改善箇所説明図②

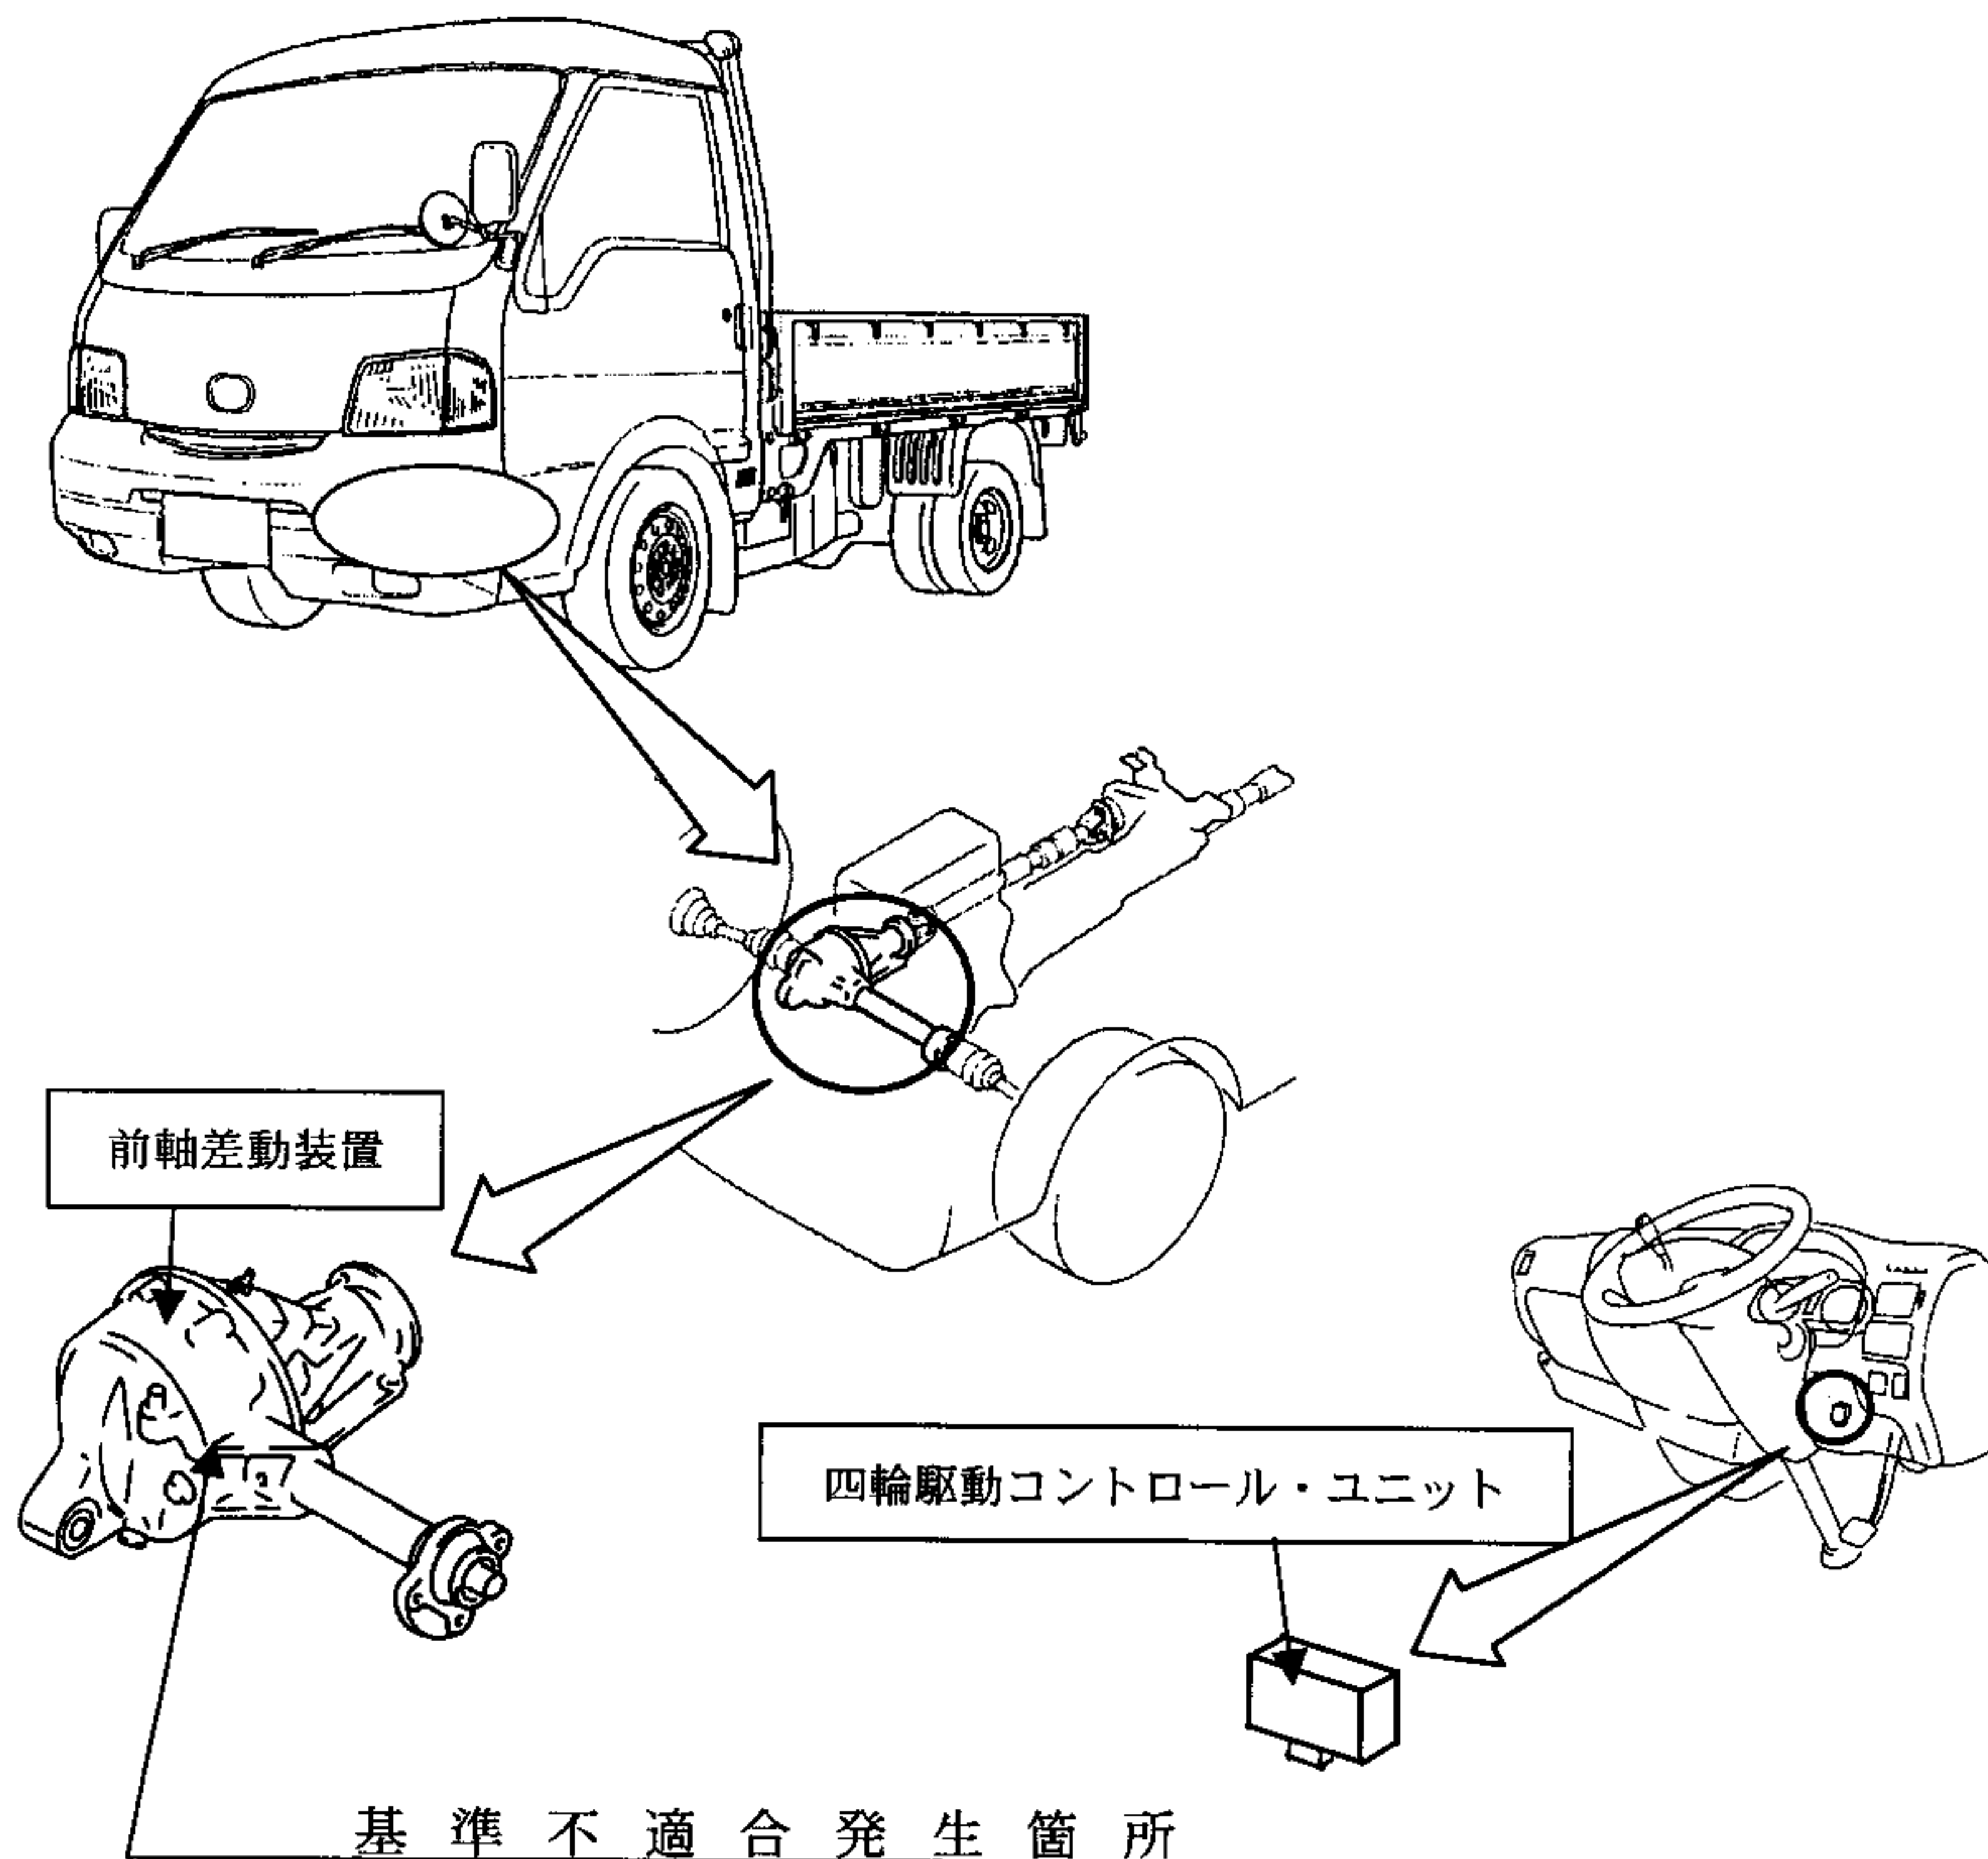
四輪駆動車の動力伝達装置において、前軸差動装置のギヤ比の設定が不適切なため、後輪タイヤの摩耗状態や積載条件によっては、四輪駆動で走行すると、前後輪のタイヤ回転数差に比例して動力伝達装置にねじりトルクが発生し、四輪駆動から二輪駆動への切り換え操作をしているにもかかわらず、二輪駆動になっていないことがある。そのため、高速走行を行うと、前軸差動装置が異常に発熱し、オイルシールが損傷してオイルが漏れ、ベアリングやギヤが焼付き、最悪の場合、前輪がロックして走行不能に至るおそれがある。

全車両、前軸差動装置を対策品と交換すると共に、四輪駆動未解除警告機能や油温警告機能を追加した四輪駆動コントロールユニットに交換する。なお、対策品の供給に時間を要することから、当面の暫定措置として四輪駆動の作動及び前軸差動装置のオイル量を点検し、異常が認められるものは、前軸差動装置を新品に交換すると共に、対策品に交換するまでの間、四輪駆動を使用しないよう周知する。なお、緊急脱出等で四輪駆動を使用する場合の注意事項を記載したコーションラベルをサンバイザーに貼付け、その内容を周知する。
